RGiFE-I.271.4.2020

dot.: postępowania o udzielenie zamówienia publicznego na zadanie pn.: „Przebudowa budynku świetlicy wiejskiej, dobudowa budynku kotłowni oraz rozbiórka istniejącego i budowa nowego budynku remizy OSP w miejscowości Fletnowo oraz remont budynku świetlicy wiejskiej w Grupie z podziałem na 2 części: Część 1: „Przebudowa budynku świetlicy wiejskiej, dobudowa budynku kotłowni oraz rozbiórka istniejącego i budowa nowego budynku remizy OSP w miejscowości Fletnowo ”
Część 2: „Remont budynku świetlicy wiejskiej w Grupie”.

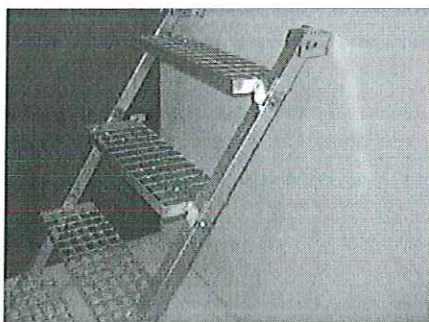
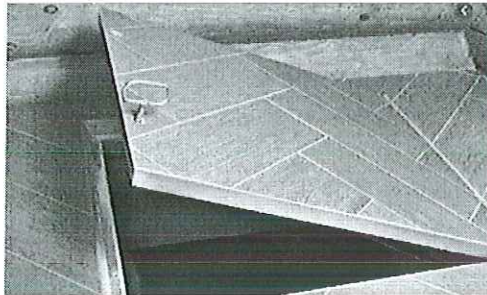
25. Rys. B2 ukazuje projektowane opuszczane schody sufitowe, wylaz do piwnicy do wymiany, projektowane kanały wentylacyjne wraz z obudową.

Pytanie

Czy mają być wykonane? Jeżeli tak, to proszę o podanie ilości robót do wykonania wraz z podaniem prawidłowej technologii wykonania.

Ad. 25

Wylaz do piwnicy – do wykonania.

Należy zastosować systemowy właz aluminiowy, z siłownikami, umożliwiający wykonanie od góry płytek podłogowych.

Minimalne wymiary : 80 x 80 cm
